**AVIS RELATIF À LA PROTECTION
CONTRE LES EVENTUELS EFFETS NOCIFS ET NUISANCES
PROVOQUÉS PAR LES RAYONNEMENTS NON IONISANTS
GÉNÉRÉS PAR DES ANTENNES ÉMETTRICES STATIONNAIRES**

Commune : NEUPRE - Exploitant : ORANGE

Référence exploitant : 646L1_1 / 32646L1_1 / 42646L1_1 / 52646L1_1

Rapport n° 2666 / 2025

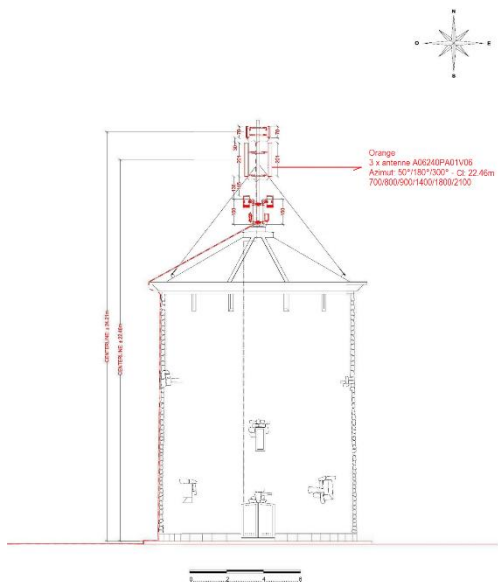
La description présentée ci-dessous a été établie à partir d'éléments (photographies, plans des antennes et de leur support ainsi qu'un ou plusieurs plans de la zone autour de l'installation) extraits du dossier technique de l'exploitant à la date du **21 août 2025** qui doit représenter fidèlement la situation réelle à cette date. Elle fournit un aperçu de la situation géographique et des lieux alentour. Les plans en projection verticale de la figure 1 indiquent la localisation des lieux de séjour (LS) situés dans un certain rayon autour des antennes référencées dans le paragraphe 2.
